Deres referanse: 133666/SST
Søknadsnr.: 20190460 (oppgi ved svar)
Søker: Oslo Taxi AS
Svarfrist: 2019.10.07

Uttalelse i designsøknad nr. 20190460

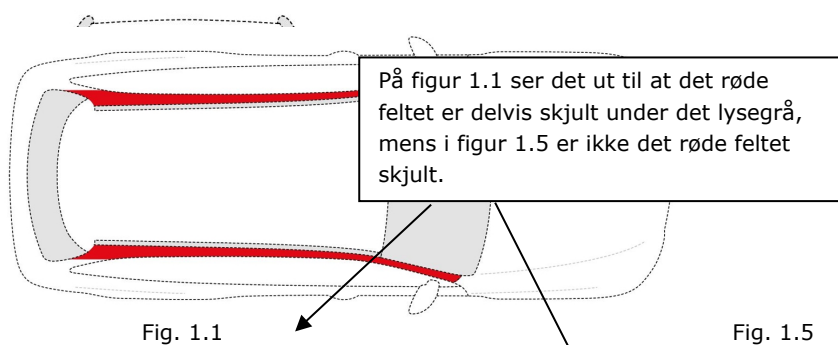
I de innsendte bildene kommer det ikke tydelig nok fram hva som er et søkte designet. Det som er vist med stiplede skal unntas vernet, men det som skal registreres som et design skal vises med heltrukne linjer. På tegningene dere har sendt oss er det vist et rødt felt på bilen som er tegnet delvis med stiplede linje som kontur og delvis uten en konturlinje. Hvis det er det den røde delen på bilen som skal registreres som design, trenger vi at dere sender oss nye bilder der dere streker opp en heltrukken konturlinje rundt hele den delen som skal registreres som design.

Vi kan ikke se at det er samsvar mellom designet i figurene 1.1 og 1.5, se anmerkninger under.

Vi ber om at dere bringer bildene i samsvar, slik at alle bildene viser det samme designet.
